九州地方整備局記者発表資料

川辺川研究会による「球磨川の治水と川辺川ダム」に
対する国土交通省としての見解について

1. 代替案について
2. 過去の6洪水の洪水調節について
3. H-Q式について
4. 代替案の費用対効果について

人吉市内の球磨川の特殊堤を嵩上げした場合

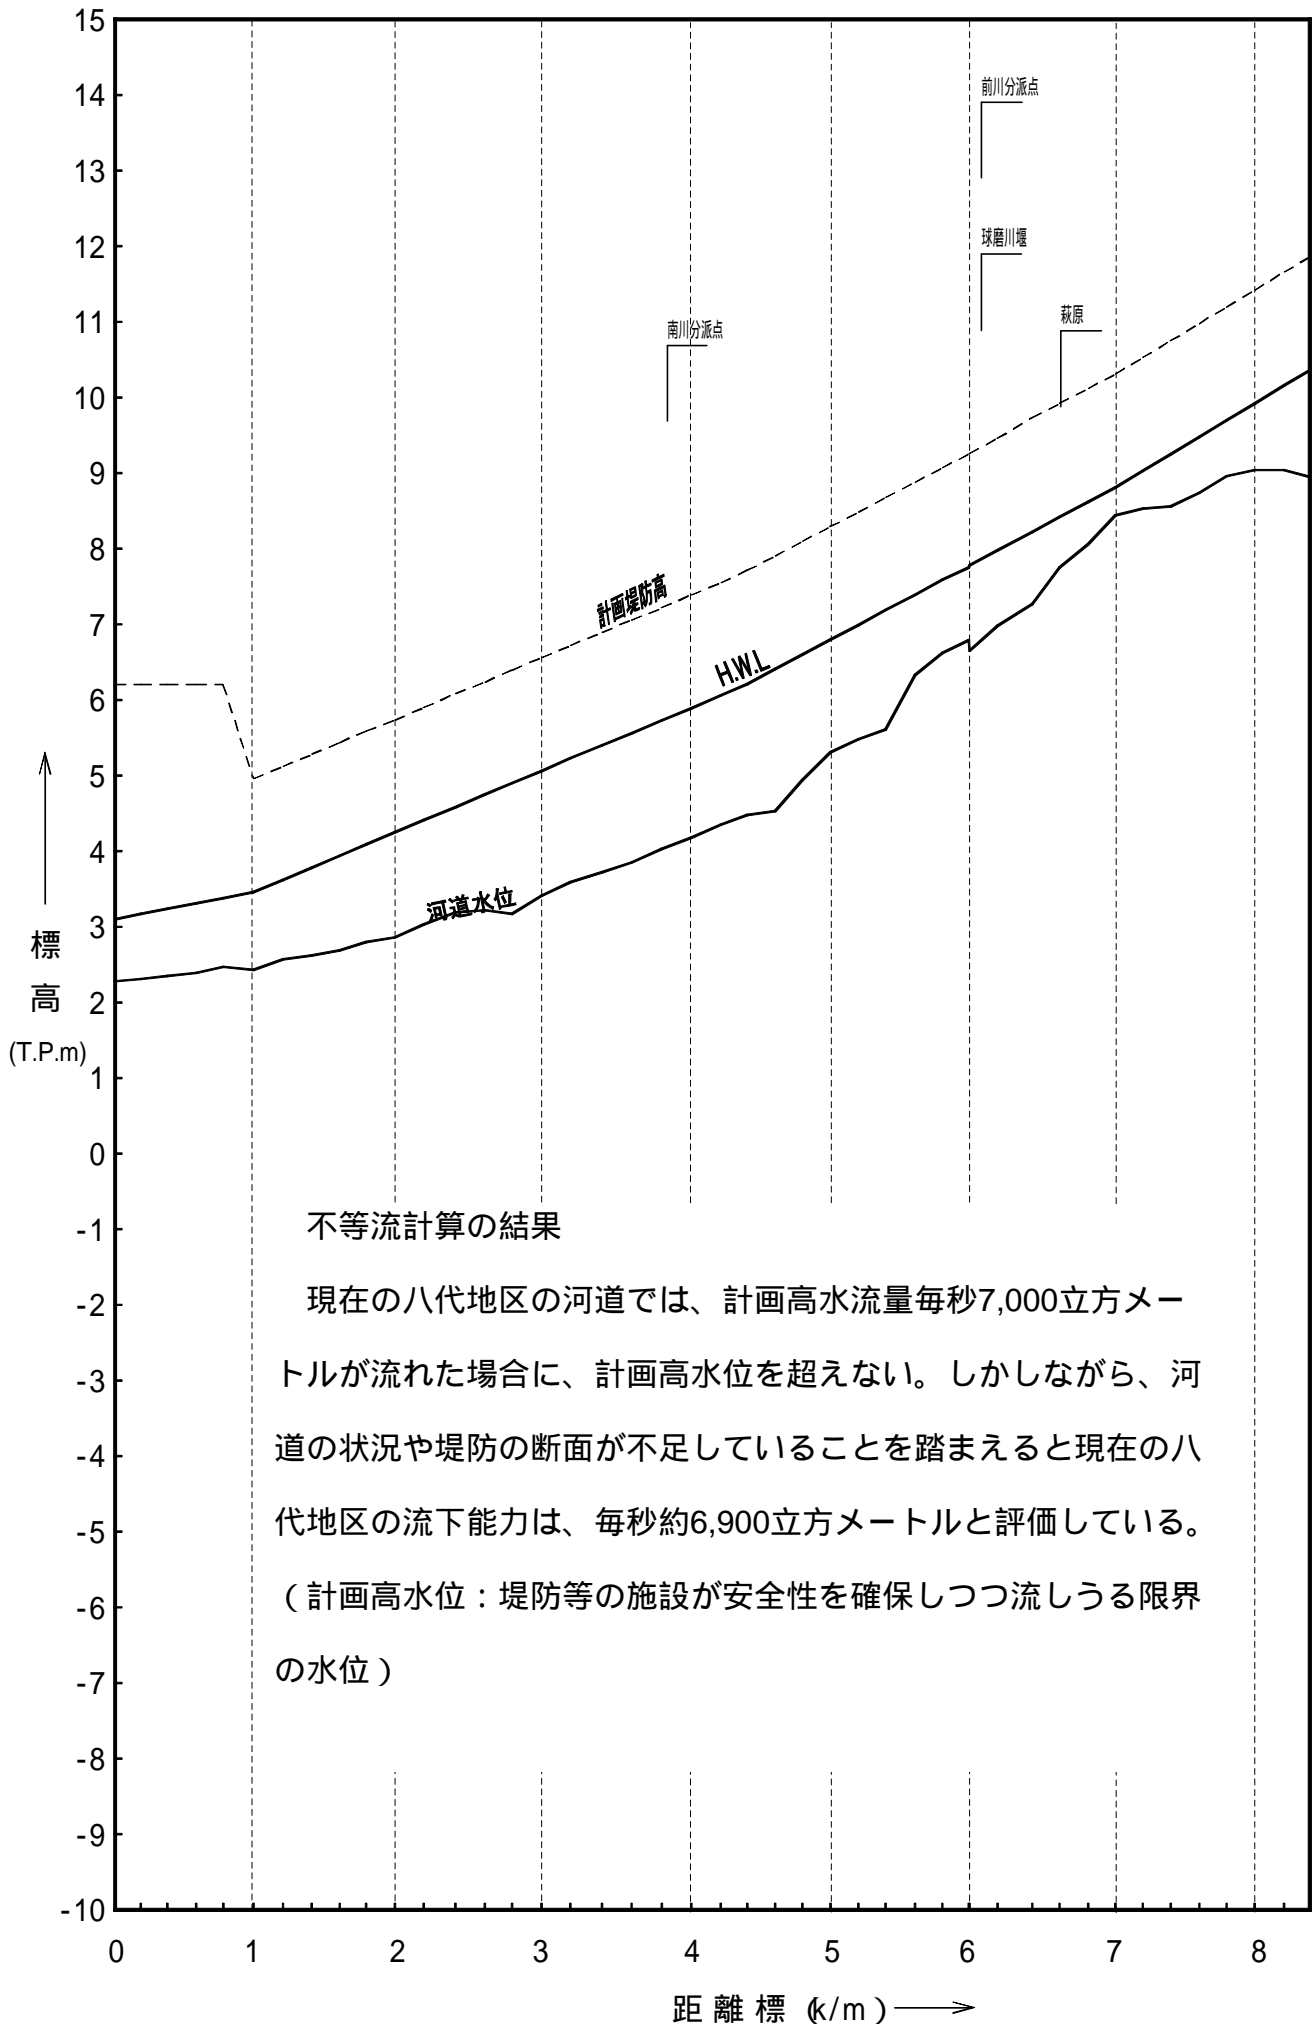
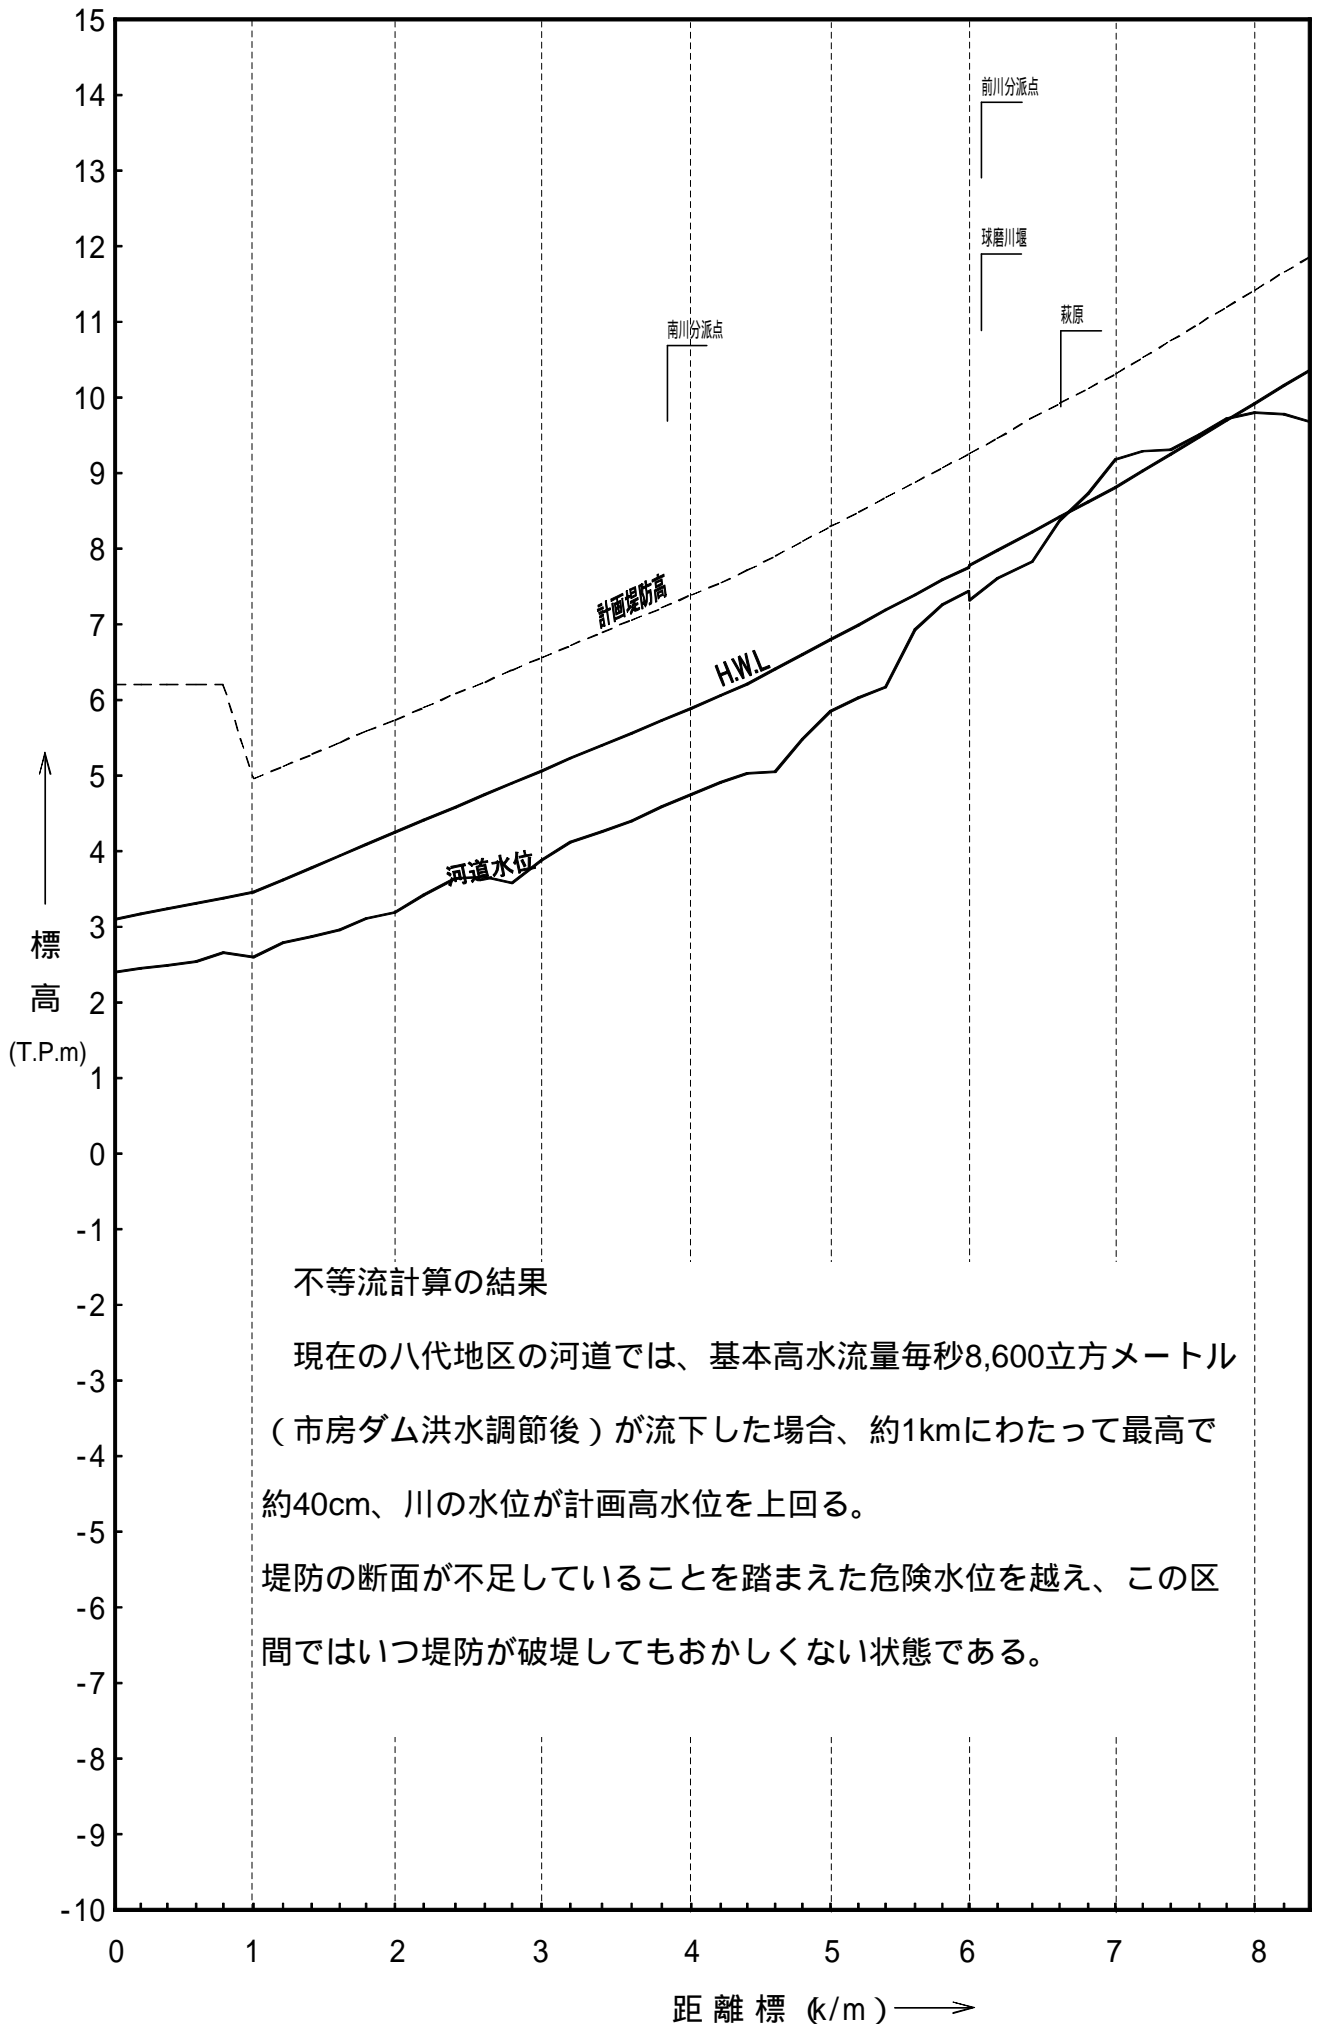
地域全体が壁に囲まれてしまう。
(正式な不等流計算による堤防嵩上げ)

球磨川下流地区現況河道で川辺川ダム無しの流量 (萩原8,600m³/s)を流下させた場合の河道水位縦断面図

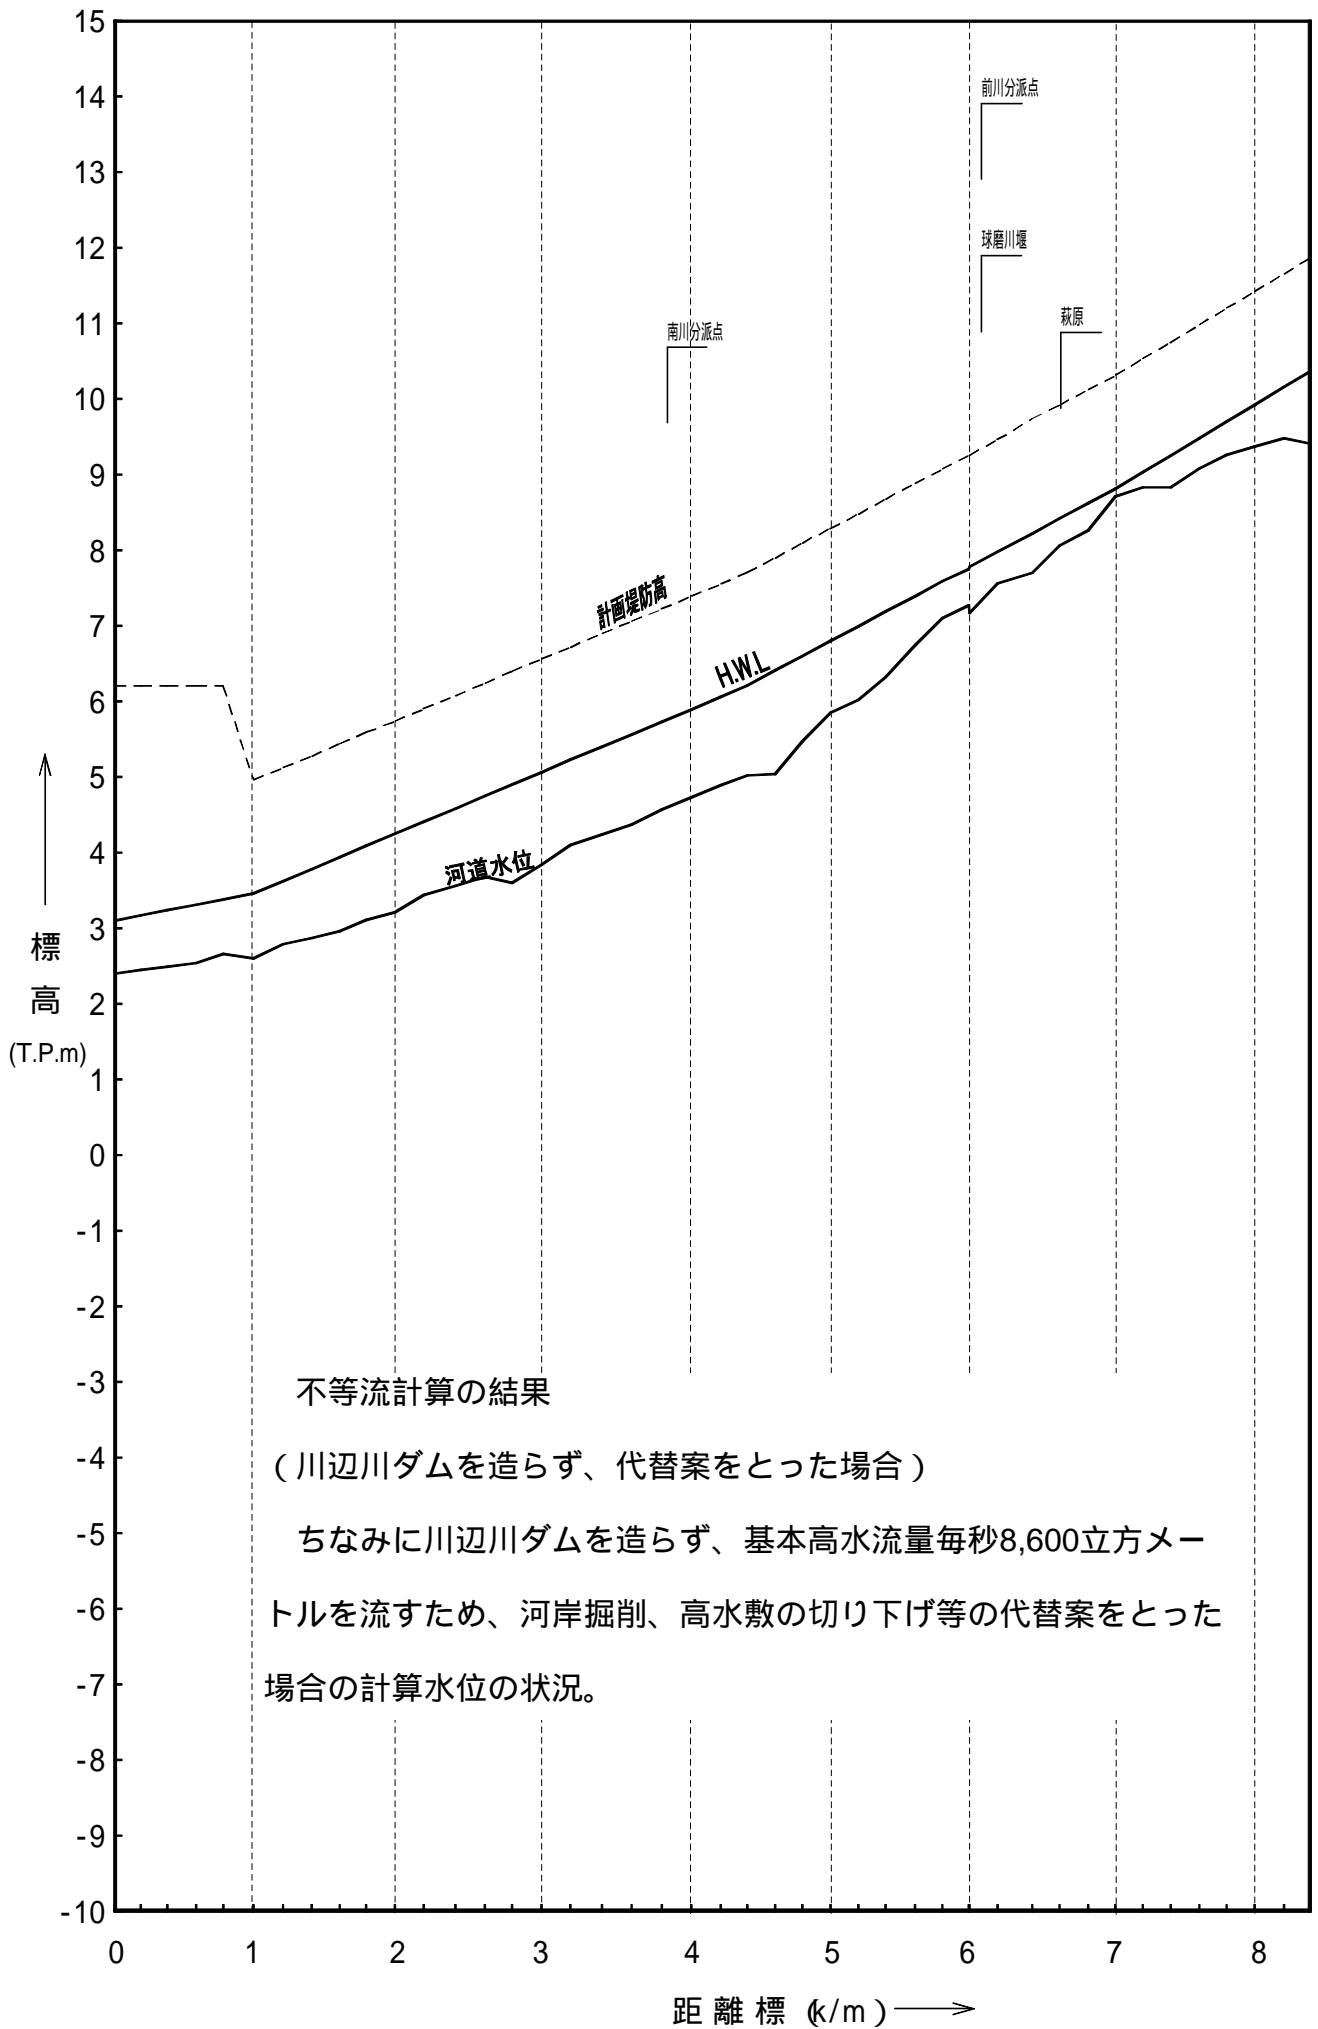
現在の八代地区の河道では、基本高水流量毎秒8,600立方メートル (市房ダム洪水調節後) が流下した場合、約1kmにわたって最高で約40cm、川の水位が計画高水位を上回る。

堤防の断面が不足していることを踏まえた危険水位を越え、この区間ではいつ堤防が破堤してもおかしくない状態である。

昭和57年7月洪水時の河道の状況

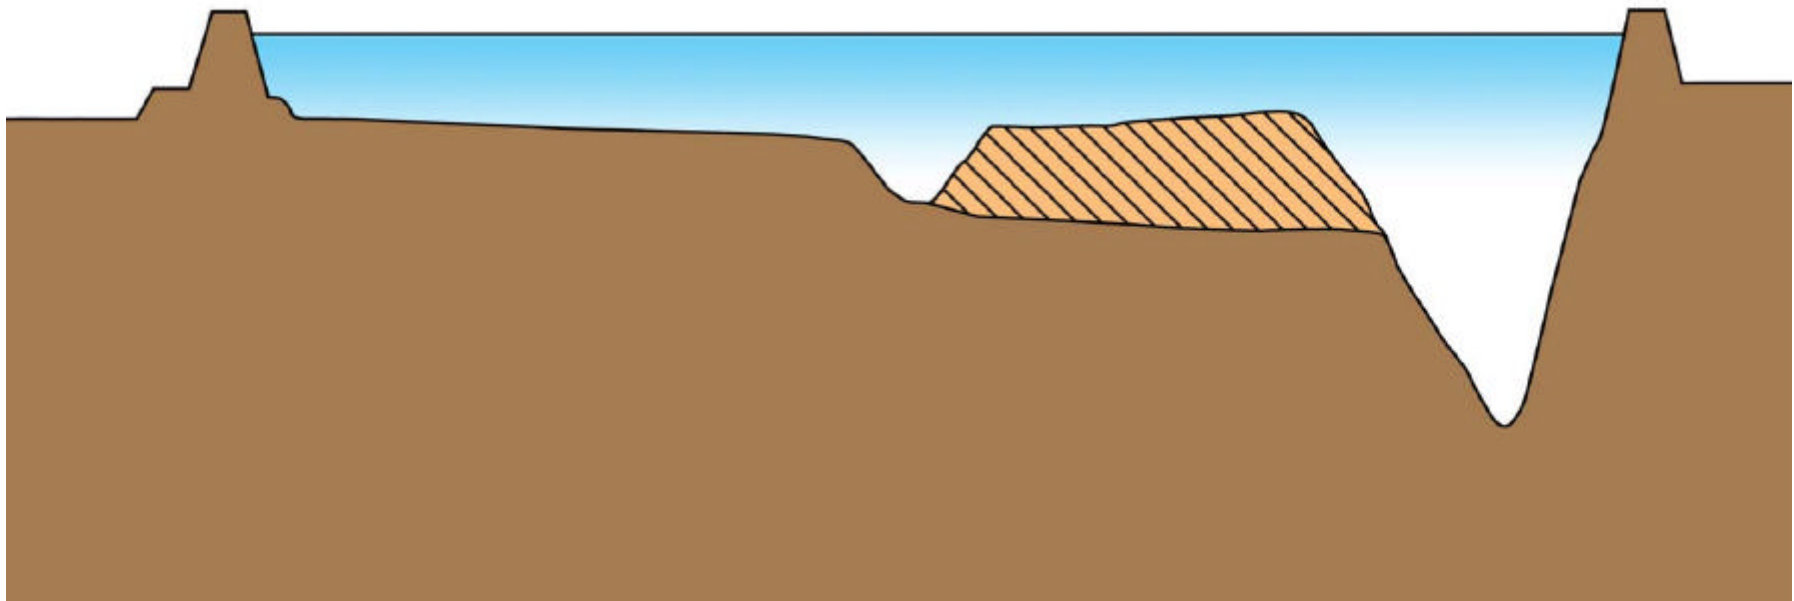
流れが右岸側に集中していたため、堤脚部が洗掘。

河川の断面積を拡げ流れの中心を河川の中央にもってくるため、昭和48年から昭和58年にかけて低水路の大規模な掘削等を実施。

このような状況の中で昭和57年7月の洪水が生起し、その流量は約7,000m³/sであった。

川辺川ダム洪水調節計算 (昭和47年 7月)

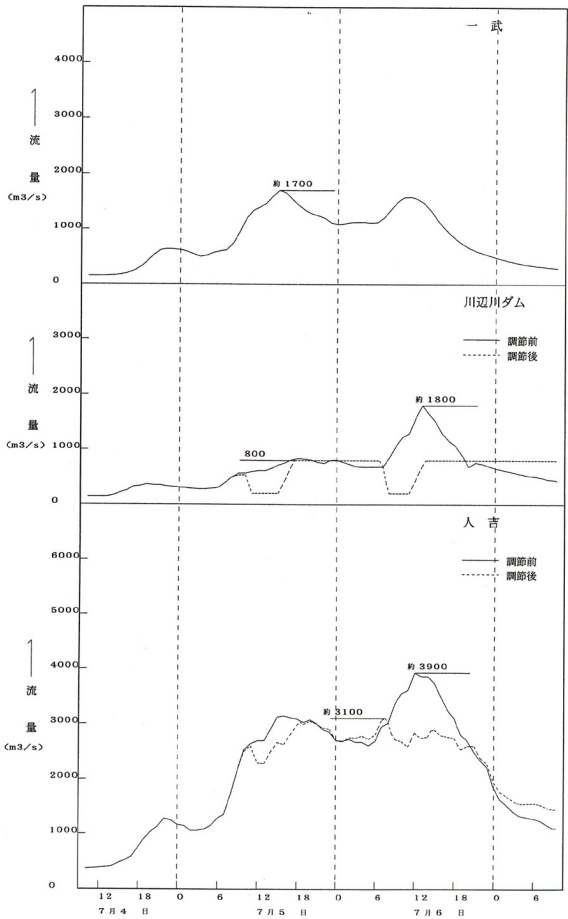
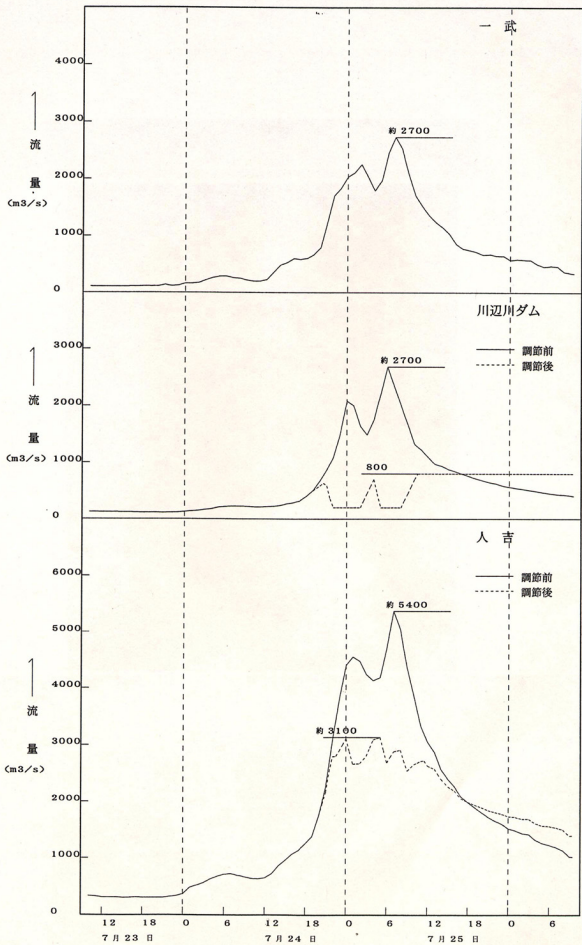
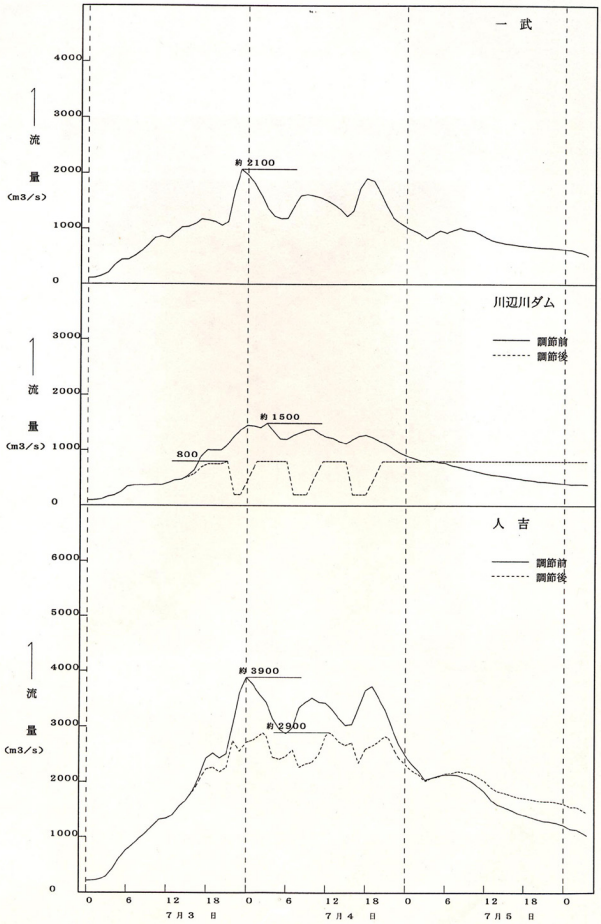
過去の6洪水を検討した結果、昭和47年7月洪水、昭和57年7月洪水及び平成7年7月洪水の3洪水について計画どおりに洪水調節ができない。

川辺川ダム操作シミュレーションの前提となる洪水波形（ハイドログラフ）が、人吉地点と相似形とするなど、洪水調節計算の前提となるハイドログラフが、雨の降り方や流出形態を考慮せず、実際に起こる波形と大幅に違っており、川辺川ダムの洪水調節結果は誤りである。

昭和40年から平成13年までの37年間における洪水は全て川辺川ダムの洪水調節容量の範囲内で安全に調節が可能である。

川辺川研究会が例示している昭和47年7月洪水、昭和57年7月洪水、平成7年7月洪水についての計算結果は、表-1に示すとおりである。流量ハイドログラフについては別紙1のとおりである。
